Od: Čverha <cverha@chetes.cz>
Odesláno: 2. listopadu 2015 11:36
Komu: Ing. Martin Haueisen - HP Projekt
Předmět: Vyjádření k sítím ve správě CHETES, s.r.o.
Přílohy: ++chetes-podmínky pro provádění činností.doc; Dolní Dvory 2.11.15.pdf

Akce: **Modernizace silnice II/606 vč. společné stezky pro chodce a cyklisty - Cheb, Dolní Dvory.**

MODERNIZACE SILNICE
II/606 v.č. SPOLEČNĚ STEZKY PRO CHODCE A CYKLISTY - CHEB, DOULŮ DVORY.

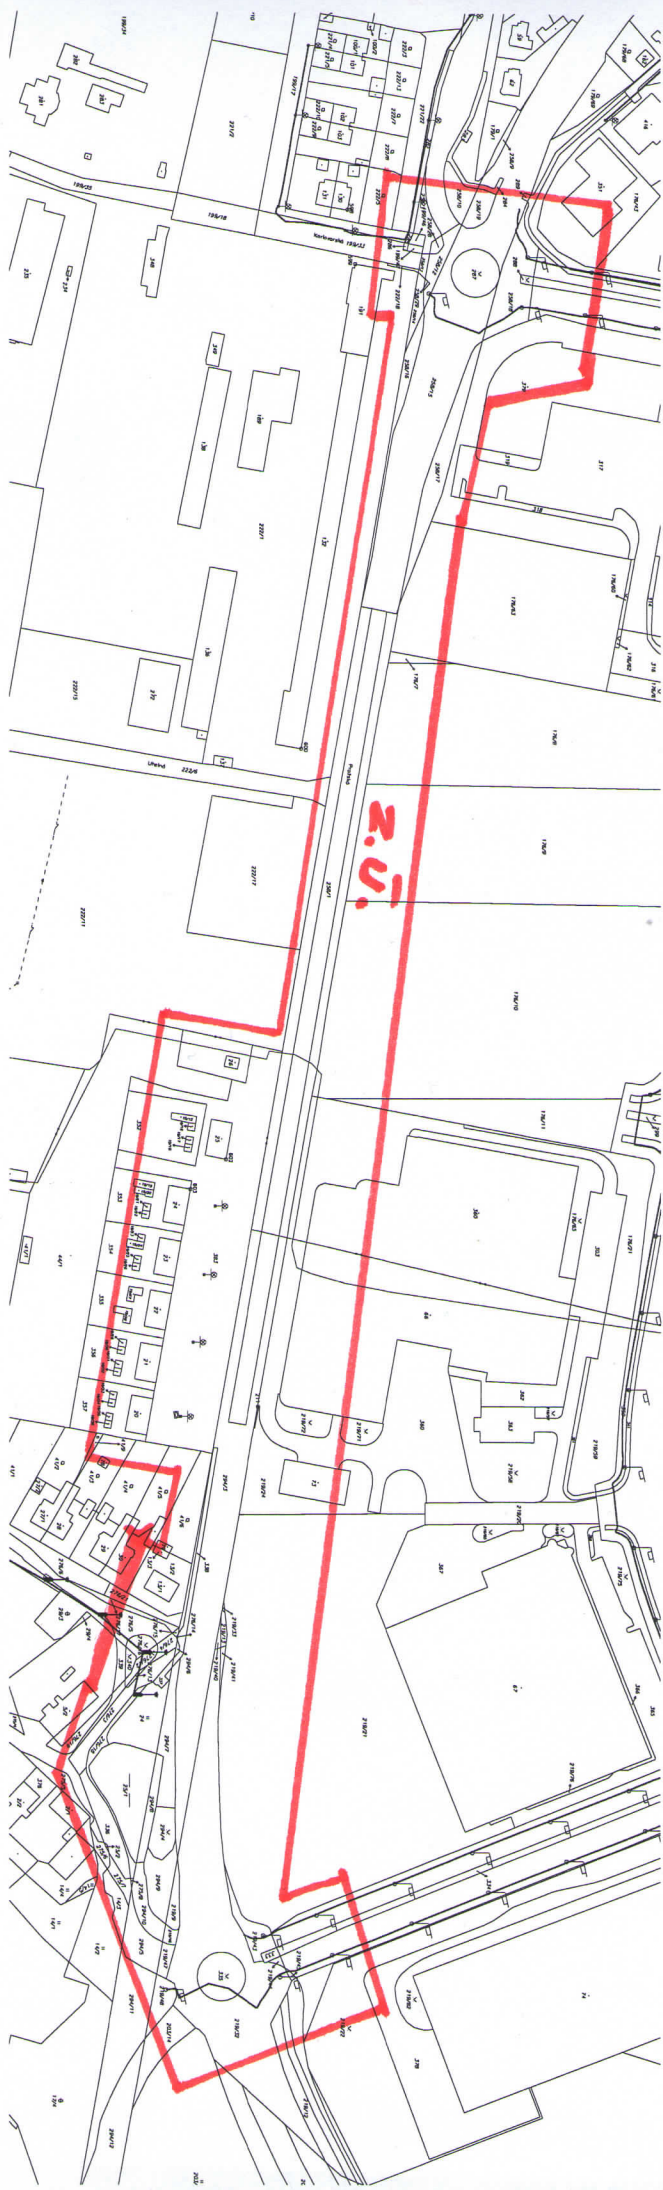
A./ Veřejné osvětlení, kabelové vedení v těsné blízkosti parcely bude vytyčeno (obj. CHETES, s.r.o., ing. J. Čverha tel. 734256605).

Stožáry veřejného osvětlení budou v průběhu celé stavby chráněny proti poškození.

B./ Dešťová kanalizace, stavbou nebude poškozena stávající část dešťové kanalizace (jednotná).

Ve Vašem zájmovém území
se nachází - ~~neexistující~~ podzemní
zařízení ve správě CHETES s.r.o.
Před zahájením výkopových prací
je - ~~je~~ nutné vytyčení kabelů VO
